Informe Consolidado de Solicitud de Aclaraciones, Rectificaciones y/o Ampliaciones a la Declaración de Impacto Ambiental del Proyecto "Planta de Tratamiento de Aguas Servidas Domiciliarias de Entre Lagos, Comuna de Puyehue"

Nombre del Titular : Ilustre Municipalidad de Puyehue
Nombre del Representante Legal : María Jimena Núñez Morales
Dirección : Manuel Rodríguez 70, comuna de Puyehue, Región de Los Lagos

Figura 2. Plano de ubicación de la planta y distancia al sitio de cabañas proyectadas.

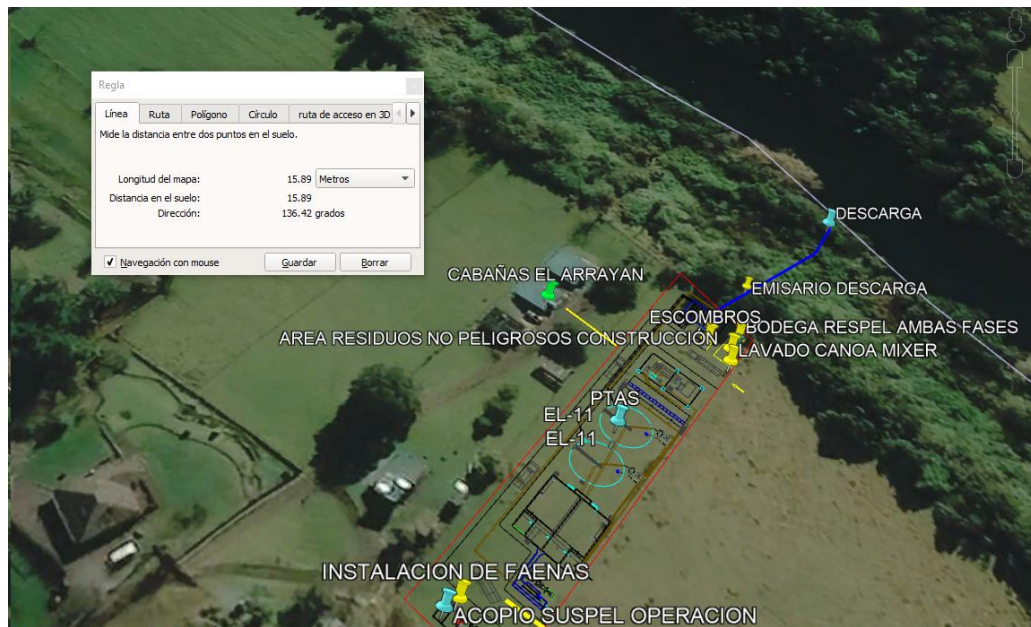
- 2.1. De acuerdo a lo presentado en el anexo 3 de la DIA: Planos del Proyecto, en el archivo KMZ se observa la presencia de un grupo de cabañas adyacente a la PTAS proyectada identificada como “Cabañas El Arrayan” cuya distancia al proyecto sería inferior a los 20 metros establecidos en el artículo 14 del DS N°236/26 Reglamento General de Alcantarillados Particulares, Fosas Sépticas, Cámaras Filtrantes, Cámaras de Contacto, Cámaras Absorbentes y Letrinas Domiciliarias, del Ministerio de Salud (versión actualizada). Adicionalmente, en el citado plano de planta se grafica al interior del área de restricción de 20 m graficada por el titular (achurado rojo), diez viviendas de un conjunto habitacional proyectado por el SERVIU en el predio colindante con la planta, respecto de las cuales no se

entrega mayor información, con excepción de identificarlas en el plano como “viviendas a reubicar” y señalar que se constituirá una servidumbre de paso “dentro de los terrenos de SERVIU” para la construcción de la red de impulsión (1.2.11, DIA).

Por otra parte, en este mismo plano de planta se grafican las construcciones existentes en el predio colindante por el poniente, identificando 3 “casas” en el sector de las cabañas El Arrayan, omitiéndose una construcción emplazada en las coordenadas 702047.32 E 5493938.72 N, que corresponde a la edificación más cercana a la planta.

Al respecto se solicita al Titular identificar de manera clara las distancias del proyecto a todas las viviendas cercanas y verificar el cumplimiento normativo del decreto antes mencionado. A continuación, se adjunta una figura extraída del KMZ:

Cabe hacer presente que la distancia de 20 m establecida en el art. 14 del DS 26/1926 para las plantas primera categoría, no debe medirse desde la planta de tratamiento a la fachada de viviendas o construcciones similares, sino que considerando las partes del terreno que son utilizadas por el morador o propietario para las actividades propias de una vivienda, tales como, jardines, patios, quinchos o similares, ya que esta disposición está orientada a resguardar la salud y la calidad de vida de los residentes de las propiedades vecinas a un proyecto de esta naturaleza.
